ADVICE

アドバイス別冊 生産中止部品の代替品取替え方法

ガンタイプ・ポンプ

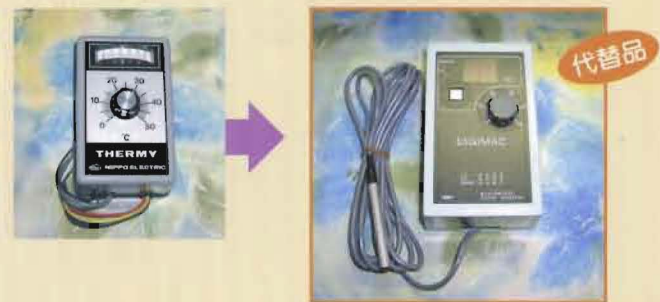
ガンタイプ・ポンプ (ダンフォース製) 写真左が生産中止になり代替品 (ジーロータ製) 写真右になりました。

取付け寸法、配管方法に変更は有りませんが、ボイラーの発熱量によりタイプ番号を確認して取替えをお願いします。

V1タイプのポンプ 6~10万kcalのバーナー
 V2タイプのポンプ 12~15万kcalのバーナー
 V3タイプのポンプ 20~30万kcalのバーナー
 ※ポンプ側面の名盤でV1,V2,V3タイプを確認後、取替え作業をお願いします。
